Amendement: verlagen hoogte versie 1.2 De griffier.

Nr. 14/A3

gezien het raadsvoorstel Bestemmingsplan Haagstede,

Verbeelding

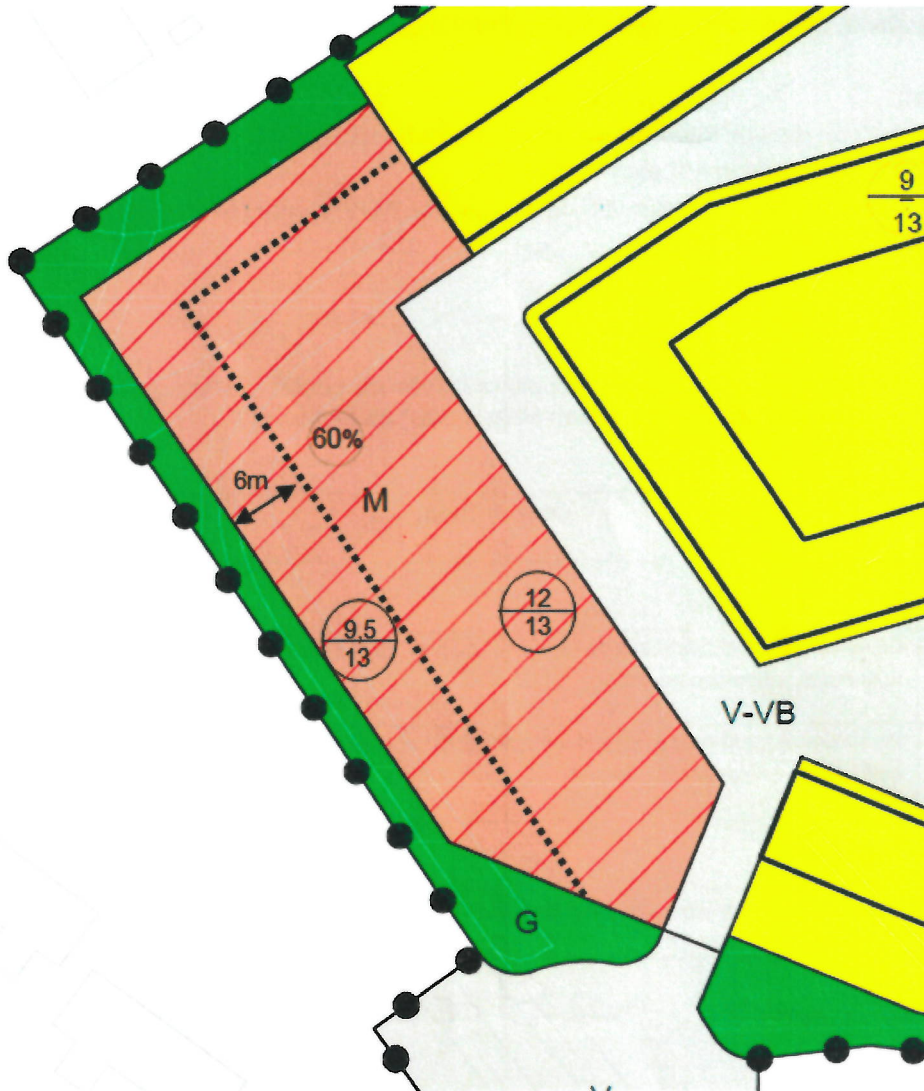
nr	Onderdeel	Omschrijving	Aanleiding
	Verbeelding		
	Maatschappelijk	De maximale goothoogte aan de flora weg aanpassen naar 9,5m en de maximale nokhoogte aanpassen naar 13m	Raadbesluit
	Maatschappelijk	De maximale goothoogte richting het plangebied houden op 12m en de maximale nokhoogte verlagen naar 13m	Raadbesluit
	Toelichting		
	Paragraaf 2.3 blz 11	In de eerste zin het woord hoogte vervangen door vormgeving	Raadbesluit

Hoogtes op de kaart aanpassen.
